ACTA No. 10

FECHA:	Bogotá, 28 de octubre de 2021
HORA:	De 14:30 a 15:00 horas
LUGAR:	Virtual
ASISTENTES:	Héctor Emilio Mosquera, Coordinador Técnico Aguas del Chocó PDA Chocó (Supervisor del Proyecto) Leonardo Martínez, Consultoría Oscar Fernando Acosta, Líder PDA MVCT-VASB Sergio Andrés Rodríguez Olaya, Contratista Evaluador Líder Grupo de Evaluación de Proyectos SDP-DIDE-MVCT-VASB
INVITADOS:	No aplica

1. Presentación de los Asistentes. Con representación del PDA, consultoría y grupo de evaluación de proyectos del MVCT.
2. Objeto de la reunión: Seguimiento y presentación de los ajustes correspondientes al proyecto ***“OPTIMIZACIÓN DE LOS SISTEMAS DE ACUEDUCTO Y ALCANTARILLADO DEL CENTRO POBLADO DE RASPADURA EN EL MUNICIPIO DE UNIÓN PANAMERICANA – CHOCÓ”***.
3. Comentarios de los asistentes
4. Cierre de la reunión

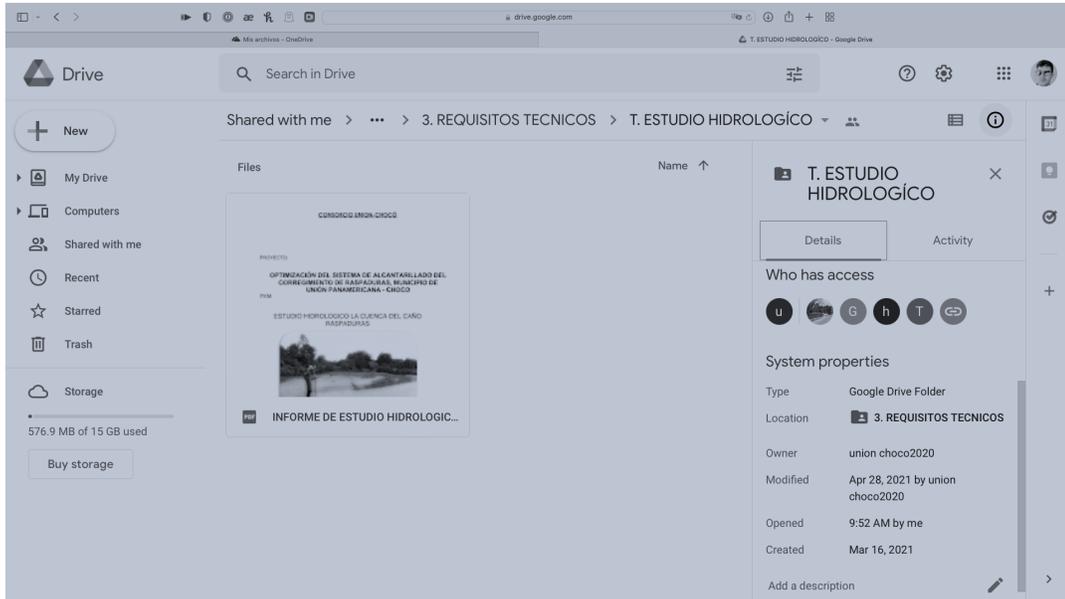
- Sobre la hidrología en las fuente de abastecimiento seleccionada (proyecto de acueducto) y las fuente receptora, respecto a las observaciones realizadas mediante lista de chequeo de referencia 2021EE0075835 y ajustes presentados en el mes de septiembre sobre este requisito, se aportó documentos sobre el cual las anotaciones persisten.

En el informe de respuesta aportado por la consultoría, se menciona lo siguiente a la letra respecto al informe hidrológico de la fuente de abastecimiento: “Se complementa estudio hidrológico y se anexan archivos soportes de los analizados realizados de acuerdo a las observaciones realizadas”. De acuerdo a las observaciones que persisten de la lista de chequeo inicial, y verificando lo cargado en carpeta compartida, se evidencia que el informe es el mismo y además no se aportan los soportes anunciados; en la carpeta donde se anuncia el estudio hidrológico se adjunto informe hidrológico de la fuente receptora, correspondiente al sistema de alcantarillado, como se observa en imagen a continuación.

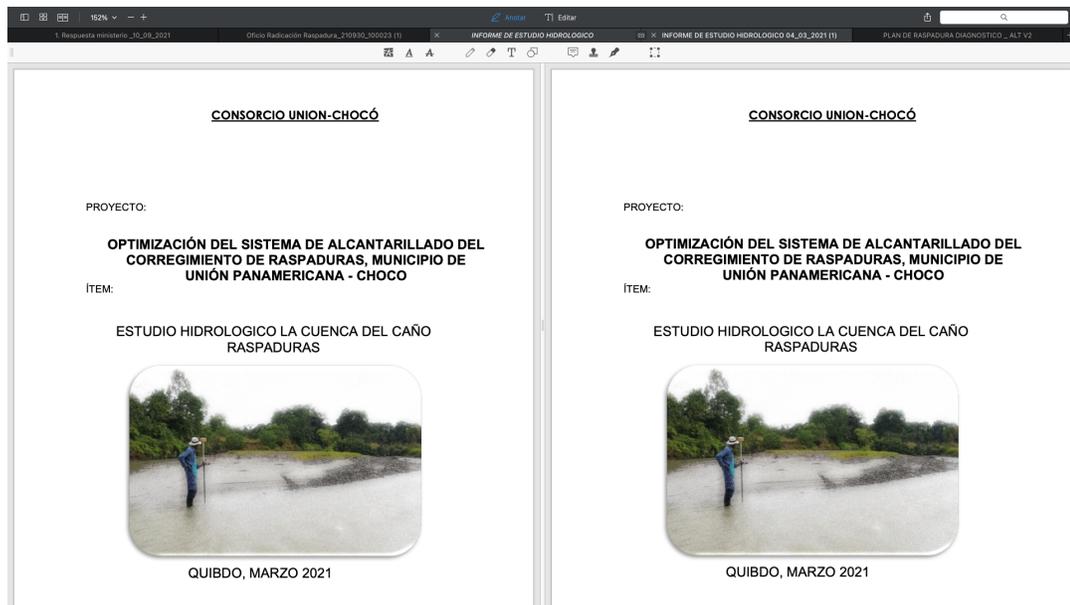
También en el informe de respuesta aportado por la consultoría, se menciona lo siguiente a la letra para el informe hidrológico de la fuente receptora: “El informe hidráulico se complementa con la hidrología de la fuente receptora de vertimientos de alcantarillados residual”. De acuerdo a las observaciones anteriormente descritas y que persisten de la lista de chequeo inicial, y verificando lo cargado en carpeta compartida, se evidencia que el informe es el mismo, como se observa en imagen a continuación (comparación de informes aportados con radicación anterior y última entrega), y no se da respuesta a los requerimientos previamente realizados.

Se solicitó verificar que los informes aportados con los ajustes sean de la versión ajustada y reciente.

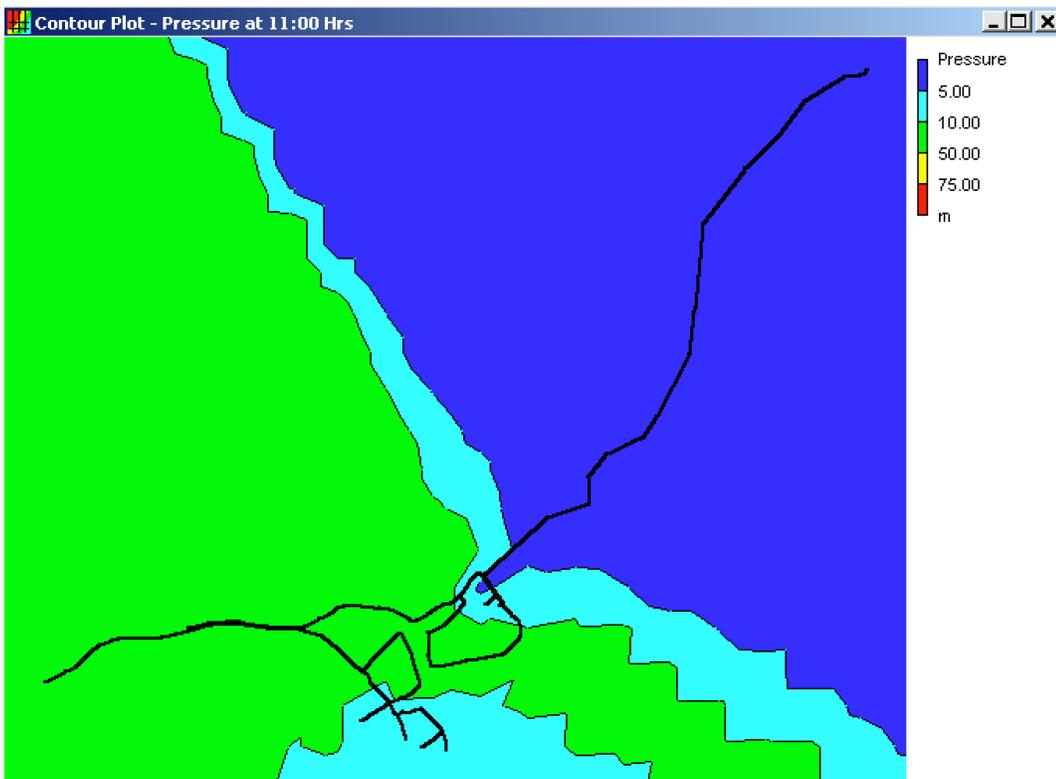
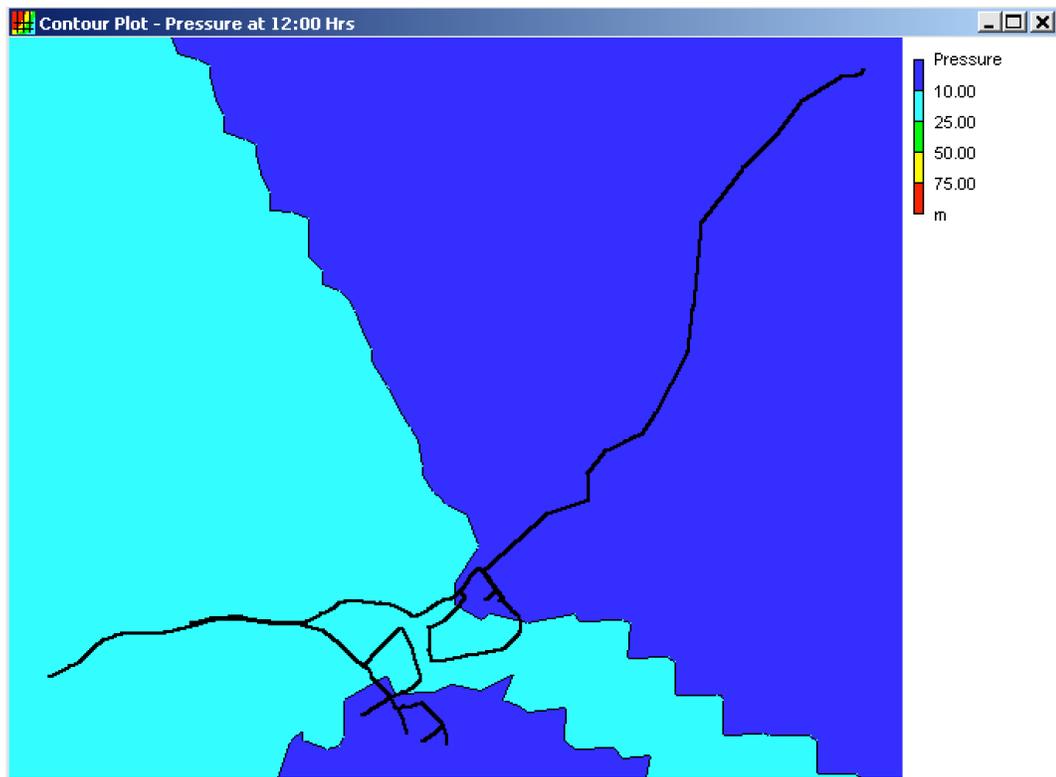
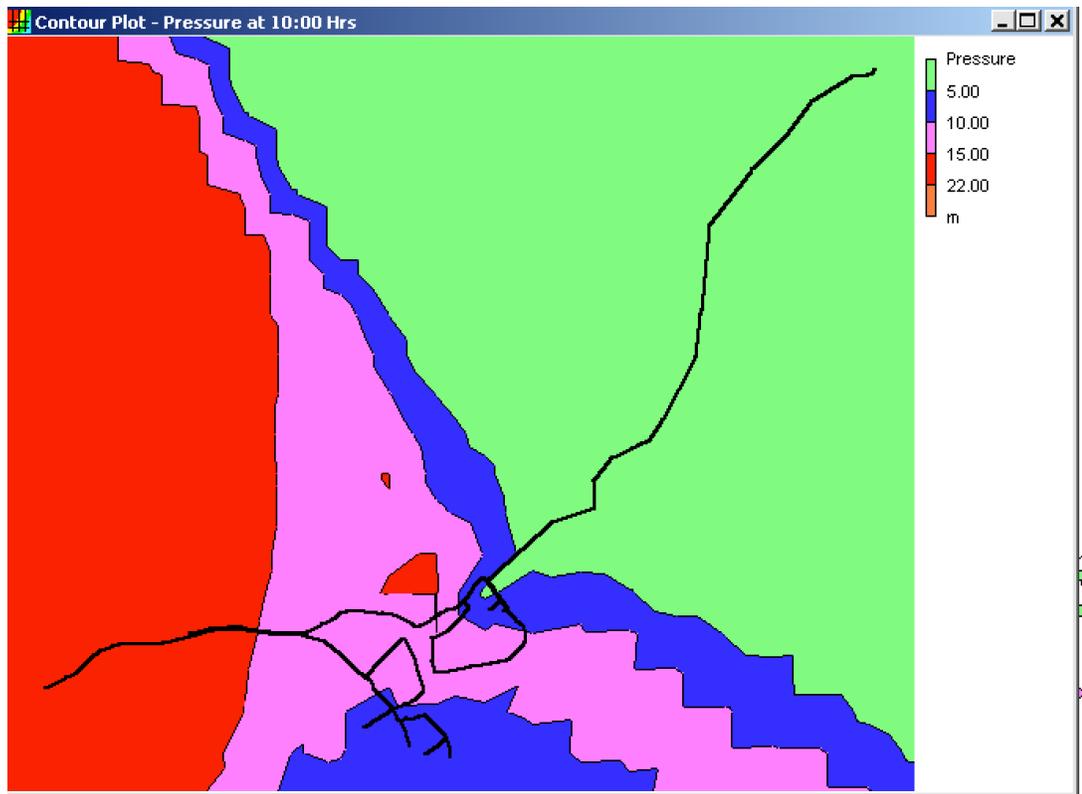
- Respecto a los informes de diseño hidráulico, particularmente de acueducto que son objeto de verificación a la fecha, también se observaron incompatibilidades entre lo anunciado en el informe de respuesta, los ajustes aportados y lo requerido en la lista de chequeo, por ejemplo; no se aportan la totalidad de los planos; respecto a las estructuras no todos presentan planos hidráulicos separados de los estructurales; las líneas de aducción y conducción no presentan planos de planta y perfil; los planos de distribución no cumplen con lo requerido para estos en la Resolución 0661 de 2019, se anuncian implementación de accesorios (válvulas y medidores) que no se encuentran detallados en los informes sobre los criterios de selección e implementación de estos, así como la inclusión de estos en planos respecto a la ubicación y detalles constructivos; no se evidencia la sectorización de las redes de distribución anunciada y como es requerido por la normativa técnica; se anuncian modelaciones en distintos escenarios y solo se expone sobre una; se evidencia que en las redes presentan presiones bajas que no cumplen con la normativa tanto para las redes de conducción como para la distribución (ver imágenes a continuación); se anuncia comprobación de caudal de incendios el cual no es incluido en el informe técnico, modelaciones y planos, al igual que la implementación de hidrantes; entre otras, por nombrar algunos casos.

- De acuerdo a lo manifestado por el evaluador, representantes del equipo formulador del proyecto, y con la finalidad que no se revise sobre la ya requerido (si ese es el caso), quedaron de reunirse con los consultores del proyecto para verificar sobre si la información presentada corresponde a la ajustada, coherente con el informe de respuesta y en atención a los requerimientos realizados mediante lista de chequeo. Lo anterior, con el ánimo de evitar reprocesos y desgastes innecesarios en revisiones que ya fueron realizadas (si es el caso de que la información aportada no es la verificada y actualizada), y que se atiendan las observaciones que den cumplimiento a lo requerido por la normativa técnica vigente y Resolución 0661 de 2019.

Representantes del equipo formulador mencionan que revisada la situación, esperar dar respuesta a lo expresado el día 29 de octubre de 2021, para dar claridad al asunto, y en caso que corresponda, se cargará la información ajustada y vigente.
